Respuesta a solicitud de información aclaratoria.

DEIA-DEEIA-AC-0084-1105-2021 Segunda información aclaratoria al EsIA cat. II
"Aprovechamiento Hídrico Quebrada La Montera".

Asunto: Respuesta a solicitud de información aclaratoria. Nota DEIA-DEEIA-AC-0084-1105-2021

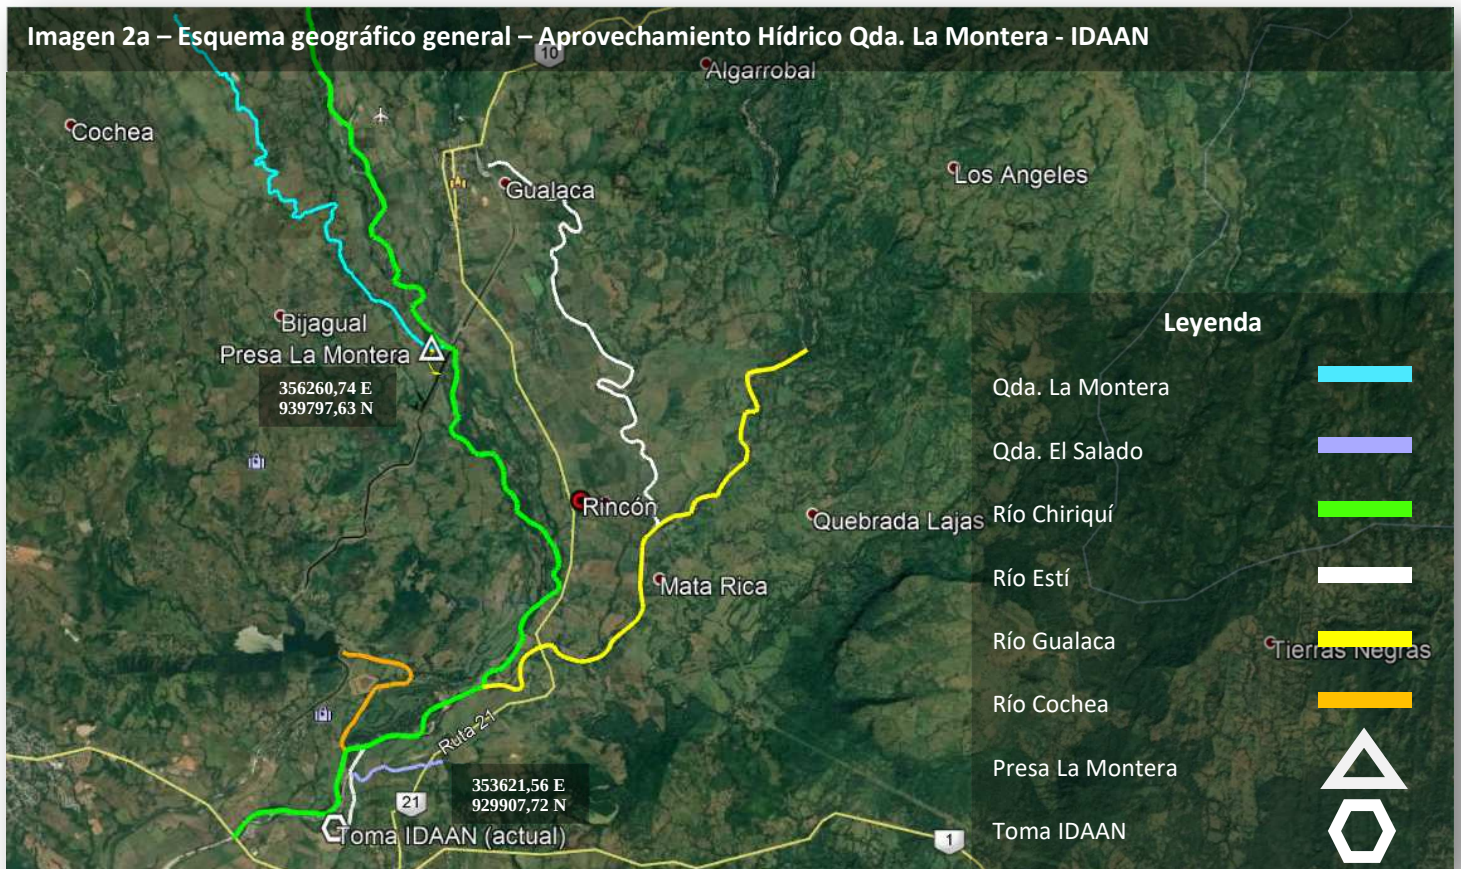
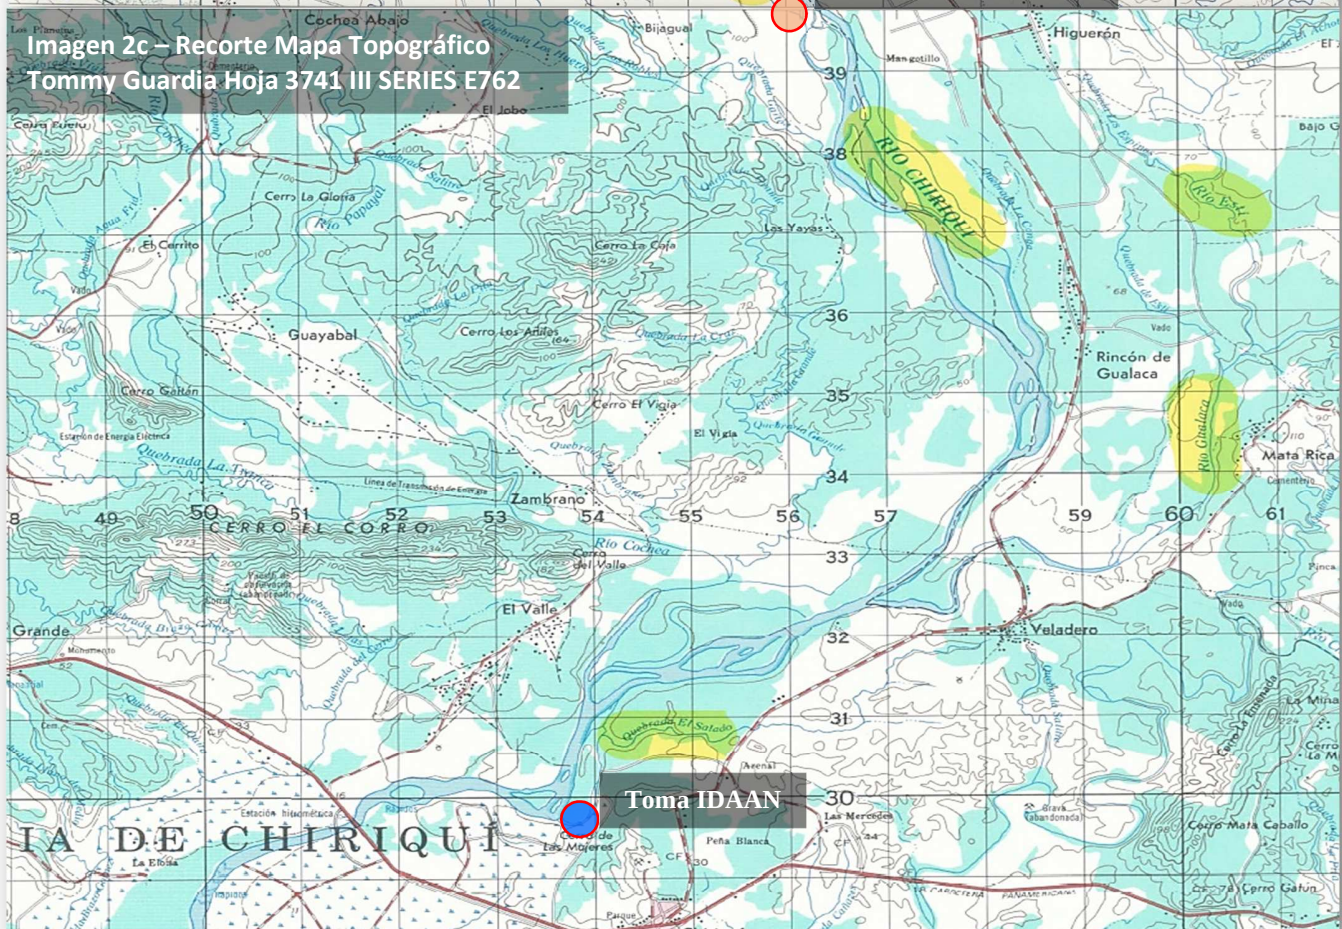
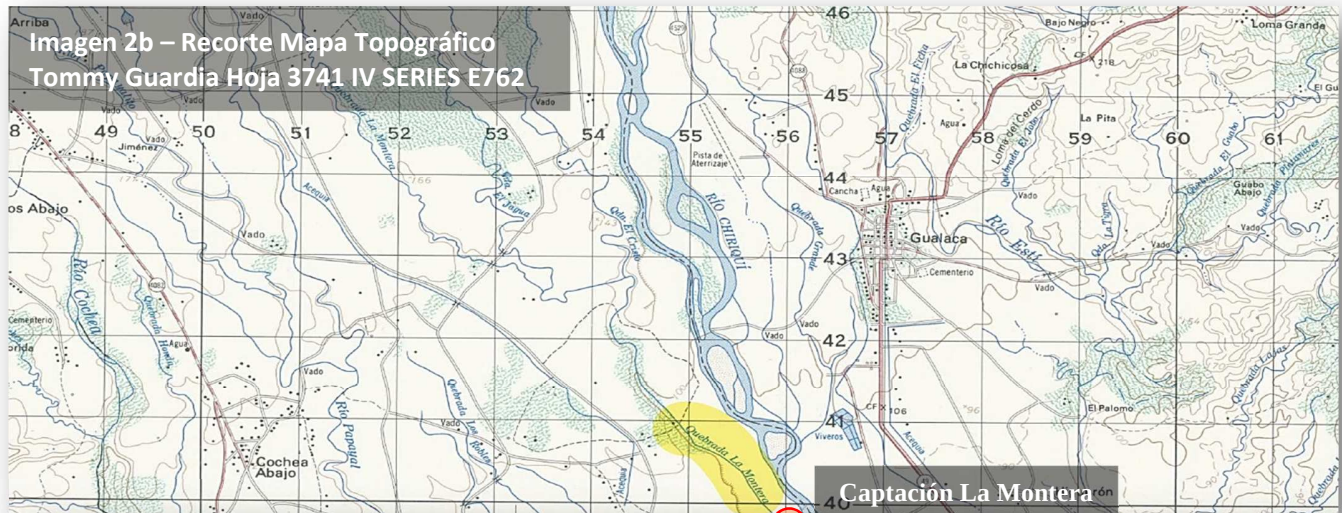
- a. Presentar un inventario (mapeo) de los distintos usuarios de agua de la quebrada La Montera, aguas debajo de la obra propuesta, con sus coordenadas de ubicación, ya que se evidencia que existen usuarios agropecuarios, así como la planta potabilizadora de Chiriquí, que utilizan el aporte hídrico de la quebrada La Montera.***

En la **imagen 1**, se presenta el esquema geográfico general del proyecto Aprovechamiento Hídrico quebrada La Montera.

Como se muestra en la **imagen 1**, el proyecto se encuentra ubicado en la parte final del recorrido del cauce de la quebrada La Montera, antes de la confluencia con el río Chiriquí. Aguas abajo de la obra propuesta, siguiendo el sentido hidráulico, la propiedad colindante con el margen derecho del cauce (finca No. **339283**) pertenece a Alternegy, S.A. y la propiedad colindante con el margen izquierdo del cauce (sección de la finca No. **9326**) pertenece a Patricio Pittí, actualmente es un área boscosa y no presenta actividad agropecuaria.

Considerando lo expuesto anteriormente, se concluye que no existen usuarios de la quebrada La Montera aguas abajo de la obra propuesta.

En cuanto a la planta potabilizadora del corregimiento de Chiriquí que es operada y mantenida por el IDAAN, es importante señalar que en acercamiento con el equipo regional del IDAAN en David – Chiriquí se realizó la presentación del proyecto Aprovechamiento Hídrico Quebrada La Montera, en donde se logró aclarar que la toma de la potabilizadora recibe los aportes principalmente de la quebrada El Salado, río Chiriquí, río Estí, río Gualaca (Ver **Imagen 2b y 2c**). El proyecto Aprovechamiento Hídrico Quebrada La Montera se encuentra ubicado aproximadamente a 14 km aguas arriba del sitio de captación de la toma de agua de la planta potabilizadora del corregimiento

de Chiriquí (**Imagen 2a**). Por lo anteriormente expuesto no se prevé afectación entre el proyecto propuesto y las operaciones de la potabilizadora de Chiriquí u otros usuarios agropecuarios.
